Postępowanie nr: **ZP.271.2.2023**

WYJAŚNIENIE
treści SWZ

Dotyczy: postępowania o udzielenie zamówienia publicznego prowadzonego w trybie podstawowym na podstawie art. 275 pkt 1 ustawy Prawo zamówień publicznych, na zadanie pn.:
„Przebudowa z nadbudową budynku przedszkola w Tułowicach”

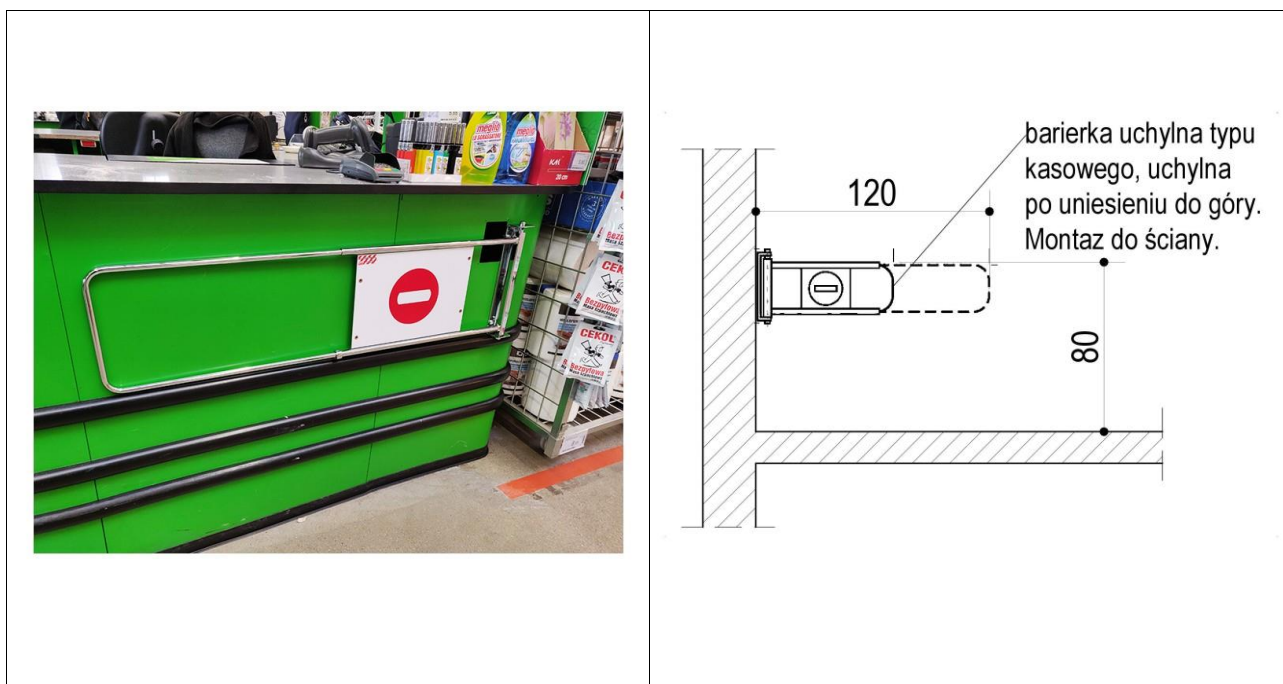
Pytanie 9: Czy przedmiot zamówienia obejmuje montaż barierki zabezpieczającej przed pomyłkowym zejściem do piwnicy przy ewakuacji? Jeśli tak, to proszę wskazać rozwiązanie.

Odpowiedź: Montaż barierki zabezpieczającej przed pomyłkowym zejściem do piwnicy przy ewakuacji jest objęty zakresem zamówienia.

Należy wykonać barierkę uchylną analogiczną jak bramki przykasowe w supermarketach, montowaną na ścianie z nadrukowaną informacją „UWAGA! SCHODY DO PIWNICY”.

Barierka wykonana z rur \varnothing 35mm okrągłych ze stali nierdzewnej w skompletowaniu z balustradami klatki schodowej. Barierka powinna powracać do pozycji zamkniętej dzięki mechanizmowi sprężynowemu. Po uniesieniu w górę możliwe będzie jej otwarcie. Poniżej ilustracja pogładowa:
